POWIAT SANDOMIERSKI
27-600 Sandomierz, ul. Mickiewicza 34
tel. 15/832 32 43; fax 15/832 28 29
NIP 864-18-23-946 REGON 830409235

Znak sprawy: **IZP.272.16.2026****WSZYSCY WYKONAWCY**

Dotyczy postępowania o udzielenie zamówienia publicznego na zadanie pn.: „**Termomodernizacja zabytkowych obiektów edukacyjnych w Powiecie Sandomierskim**”, w zakresie: Wymiany stolarki okiennej i drzwiowej, modernizacji instalacji centralnego ogrzewania oraz modernizacji przegrody ściany na gruncie w II Liceum Ogólnokształcącym im. Tadeusza Kościuszki w Sandomierzu.

ODPOWIEDZI NA PYTANIA

(przykładowa wizualizacja osłony systemowej MDF laminowanej w kolorze białym, krawędzie zaokrąglane R20, z atestem ppoż. system montażowy do grzejników panelowych)

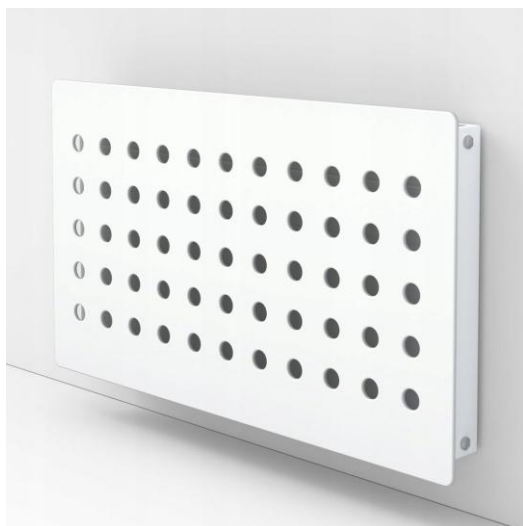
PYTANIE NR 7: Czy przy wymianie grzejników na nowe należy również skalkulować osłony grzejnikowe w miejscach ogólnodostępnych (korytarze, toalety, szatnie) zgodnie z wymogami Sanepidu?

ODPOWIEDŹ: Zamawiający informuje, iż w ramach realizacji przedmiotowego zadania wraz z wymianą grzejników należy uwzględnić demontaż istniejących osłon i montaż nowych osłon na grzejniki. Projektowane osłony powinny być na każdym grzejniku, czyli 101 sztuk. Proszę przyjąć osłony systemowe MDF laminowane w kolorze białym, krawędzie zaokrąglane R20, z atestem ppoż. system montażowy do grzejników panelowych.
